CONCOURS D'ARCHITECTURE POUR LES EQUIPEMENTS SPORTIFS DU FUTUR CENTRE D'ENSEIGNEMENT SECONDAIRE SUPERIEUR ET POUR UNE MAISON D'ETUDIANTS, A LA CAMPAGNE DES CEDRES A LAUSANNE

RAPPORT DU JURY

OCTOBRE 1989

PLAN NIV. 3

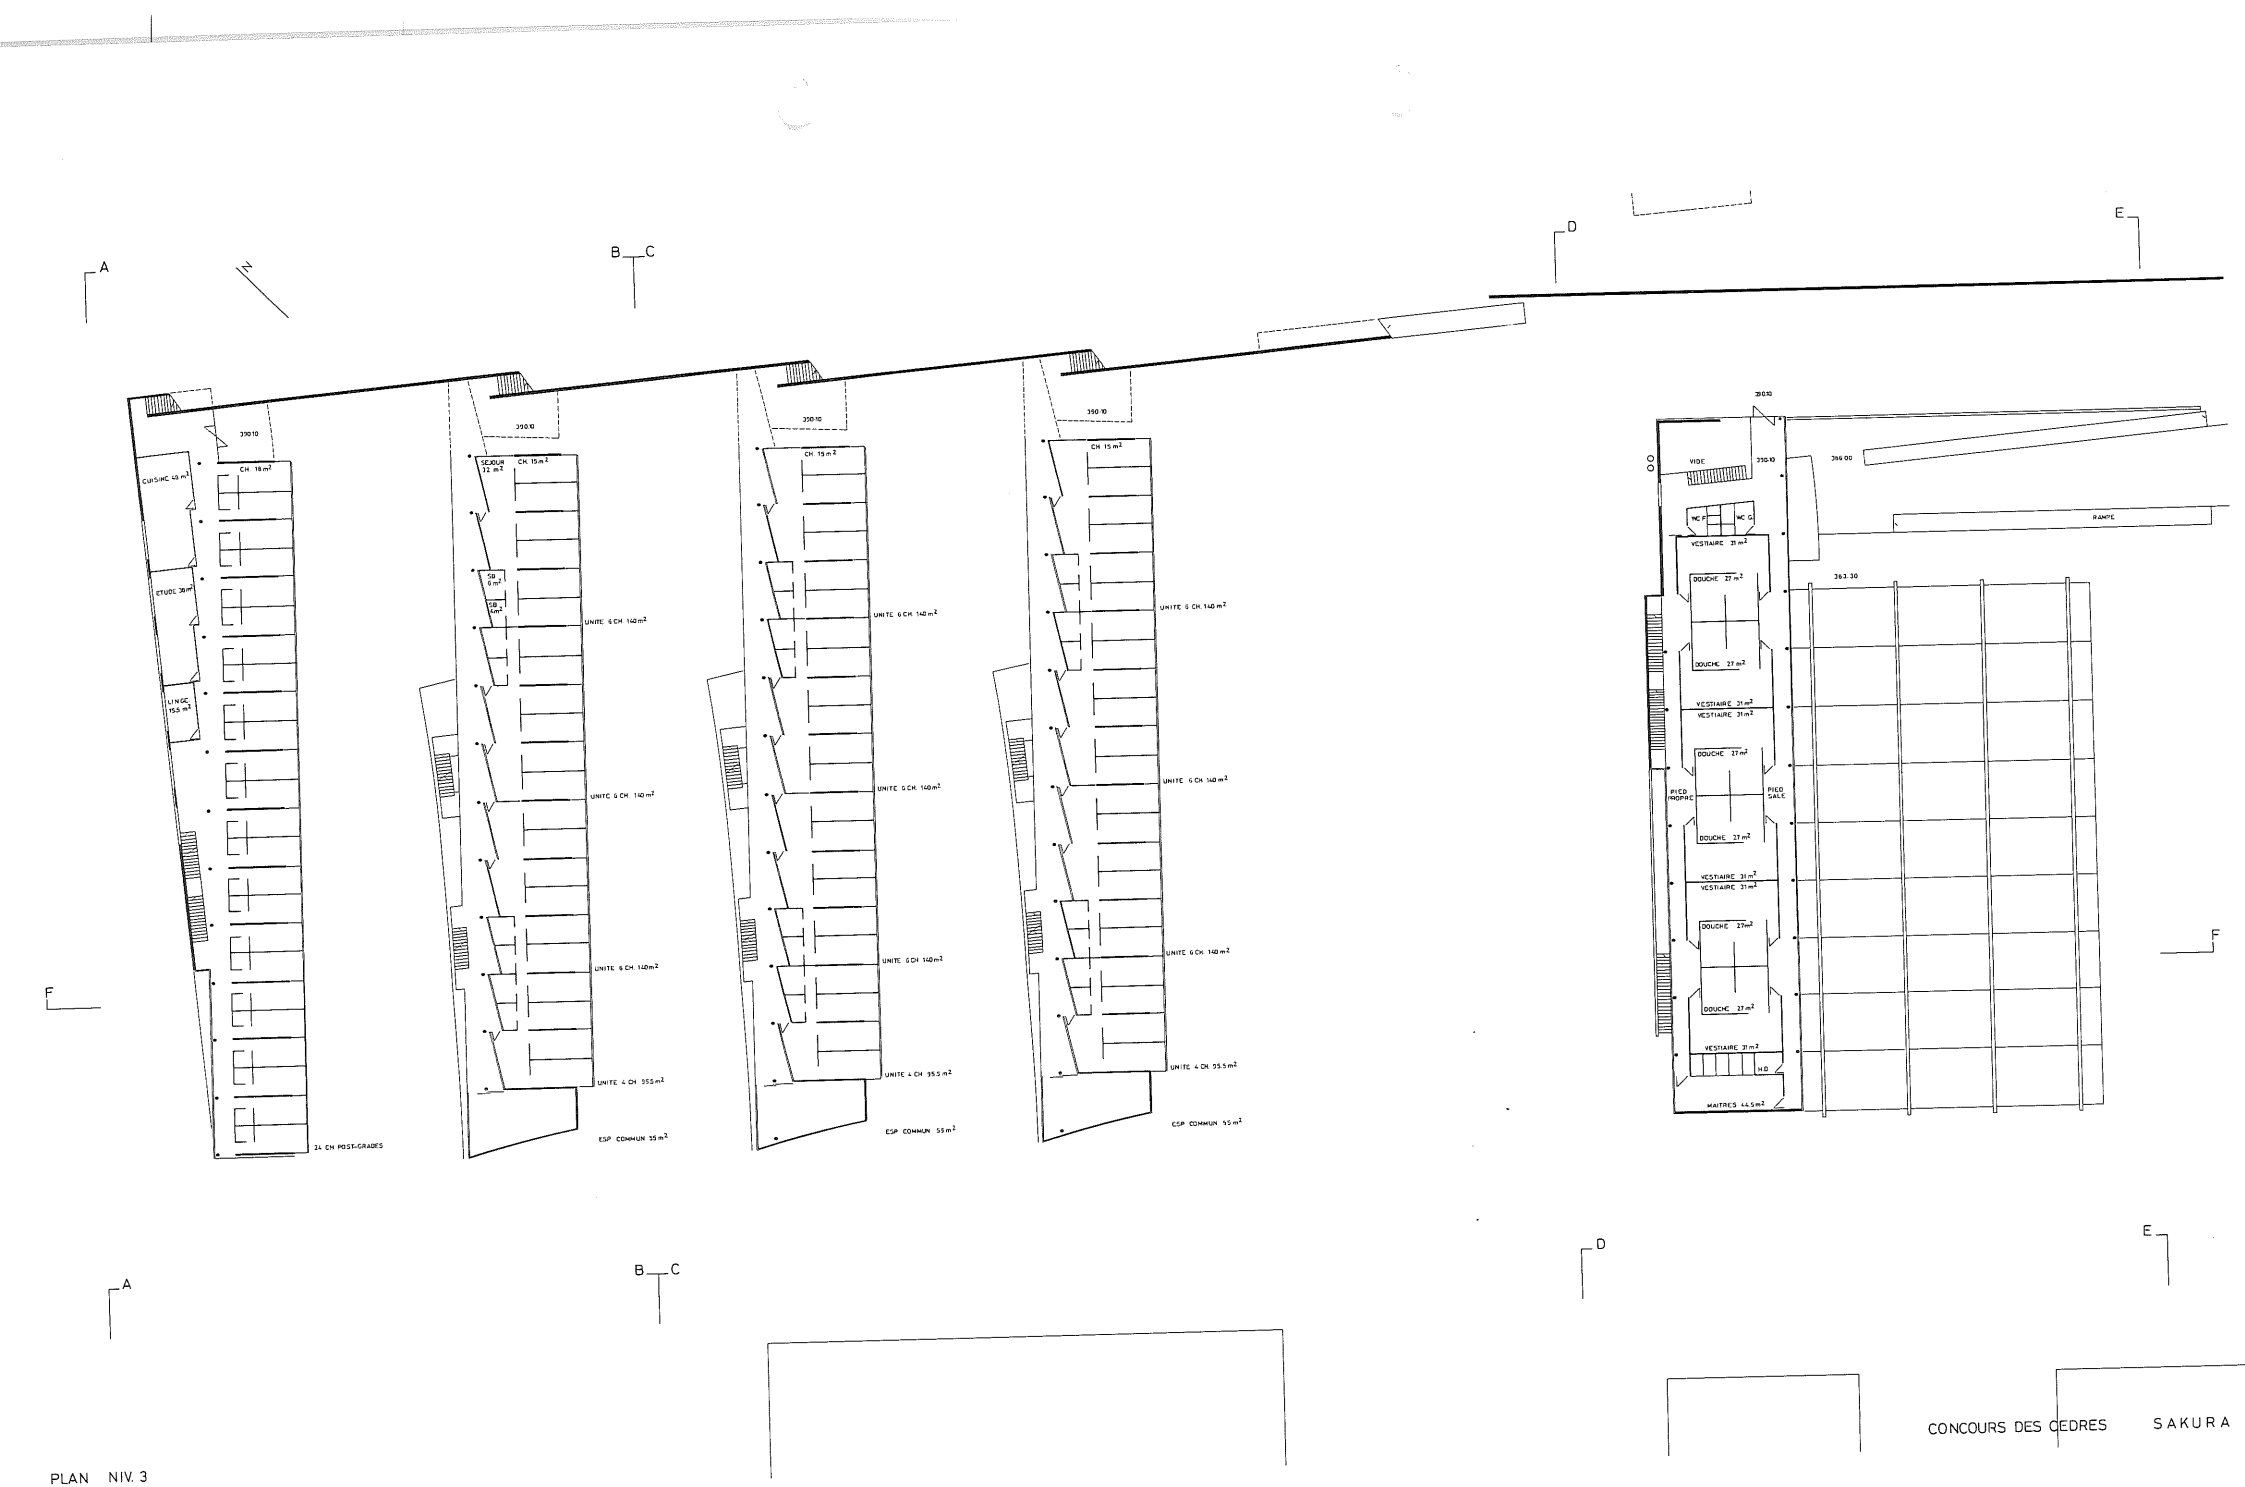
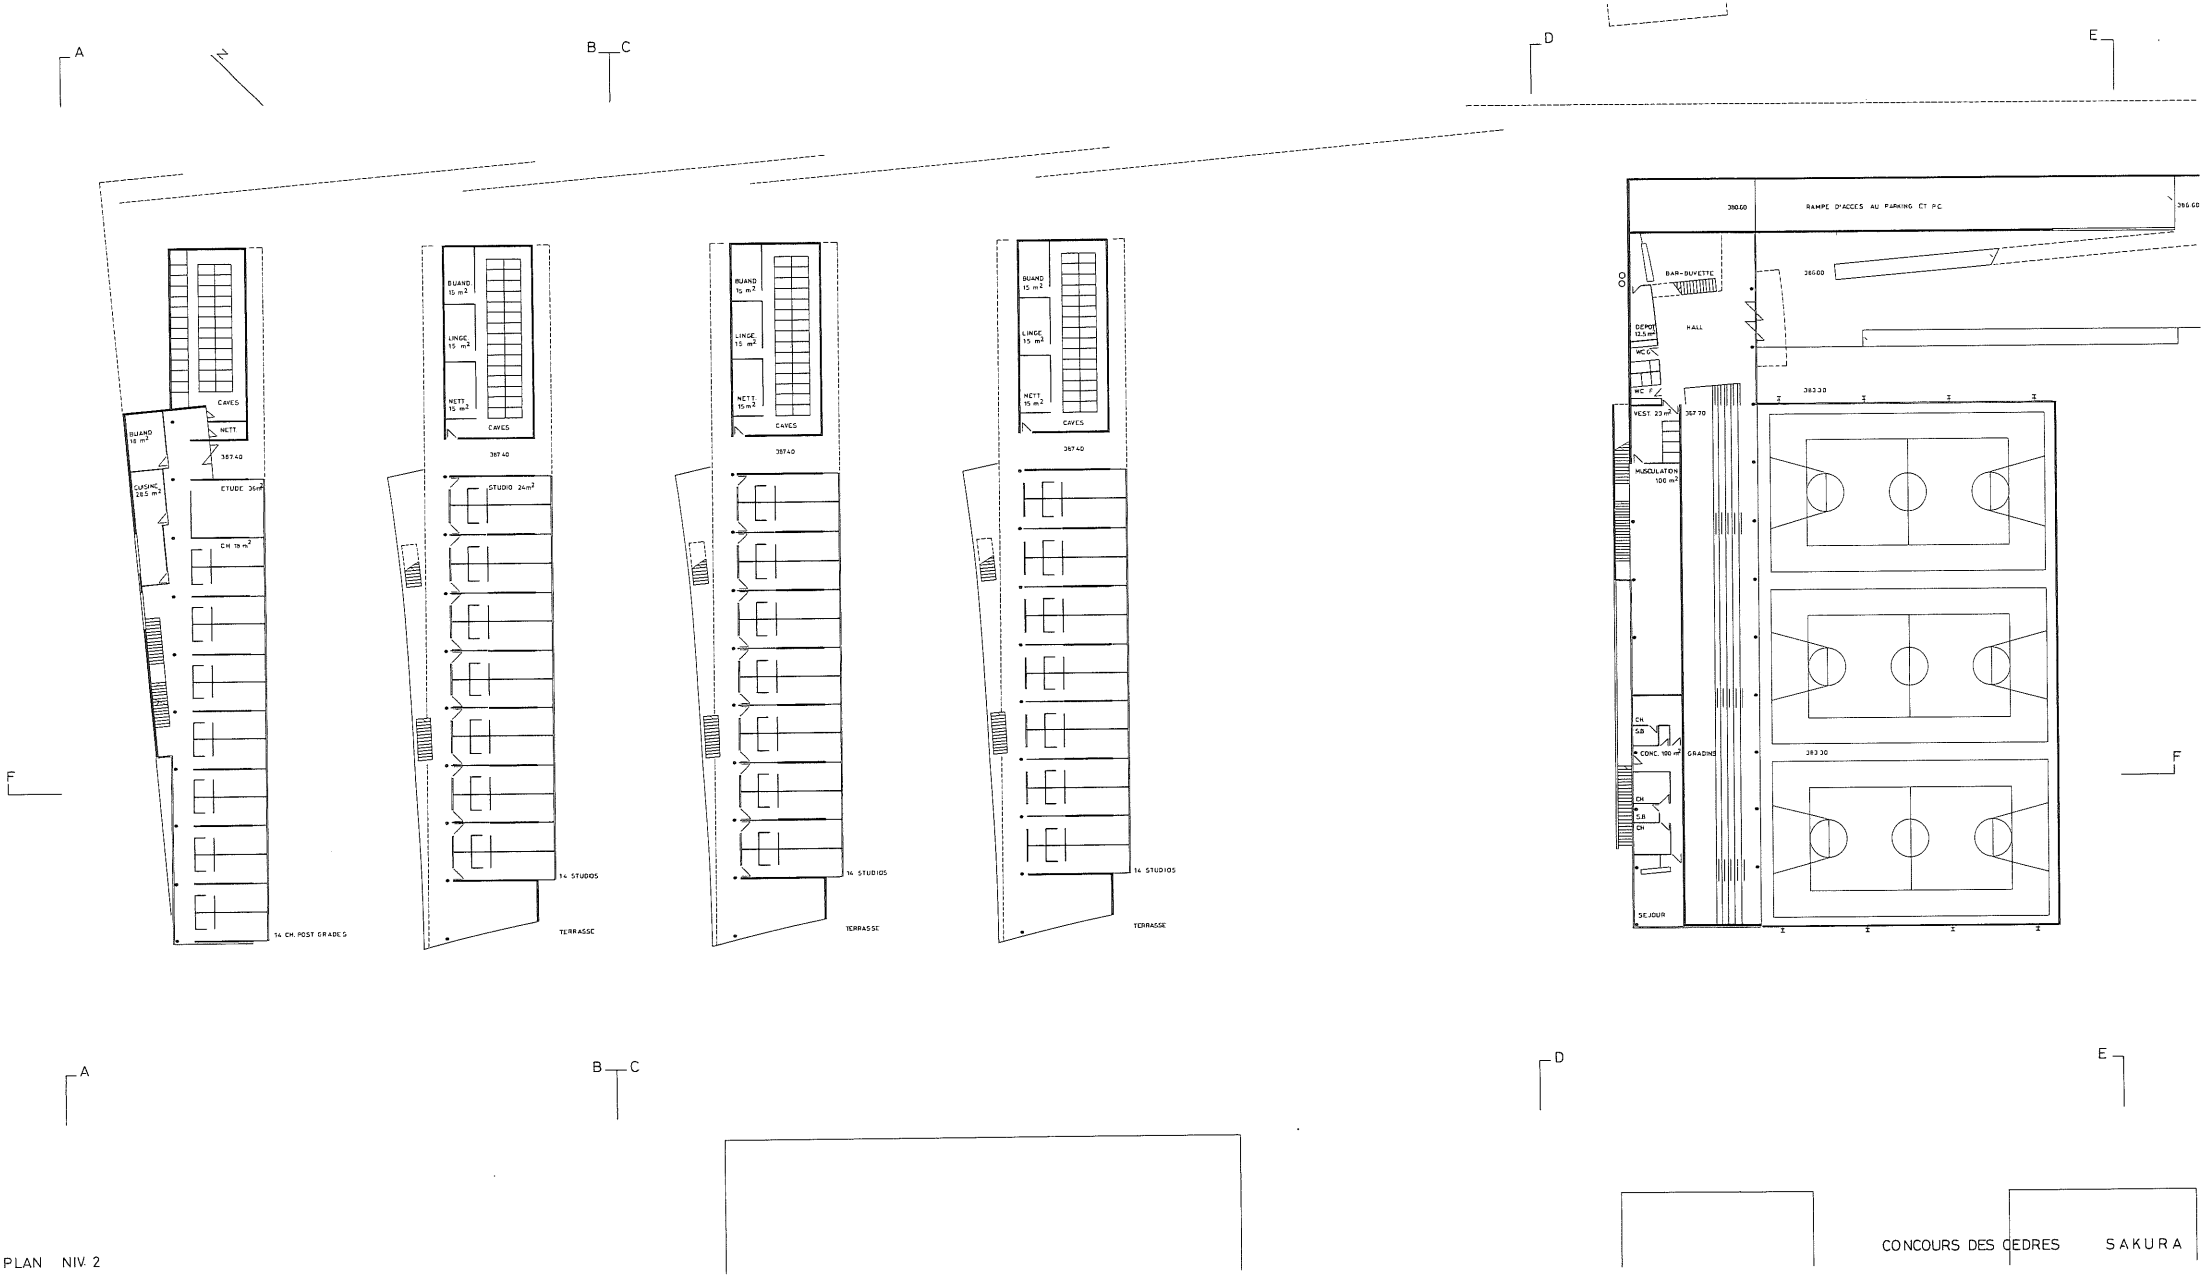
L'orientation et le front des volumes d'habitation de ce projet sont habilement amorcés par celui qui contient les vestiaires et autres locaux annexes de la salle de gymnastique. La composition en peigne occupe avec économie et simplicité le terrain et, en se retirant vers le nord, suggère une libération progressive de la partie sud tout en laissant subsister, dans un premier temps, le bâtiment USM.

Le parti de cette mise en place est toutefois contredit par la mise en place brutale des terrains de sport. En fin de compte, et malgré l'élégance de la maquette, l'impact sur le site et son occupation sont considérables, accentués par le jeu des murs de soutènement qui créent des passages obligés difficiles à franchir.

Les coursives de distribution des blocs, mis à part les problèmes de confort et de déperdition thermique qu'elles créent (absence de sas côté bise) risquent plutôt de défavoriser les contacts et les échanges et de décourager l'accès vers les espaces communs au sud des blocs. Les groupements de chambres ne présentent pas grand intérêt.

Les salles de gymnastique représentent une masse considérable à côté du gymnase dont elles n'améliorent pas la qualité des dégagements ouest. La piste paraît difficilement praticable.

Malgré ces défauts et un certain schématisme, cette proposition est parmi les plus réussies de la famille des "barres parallèles".
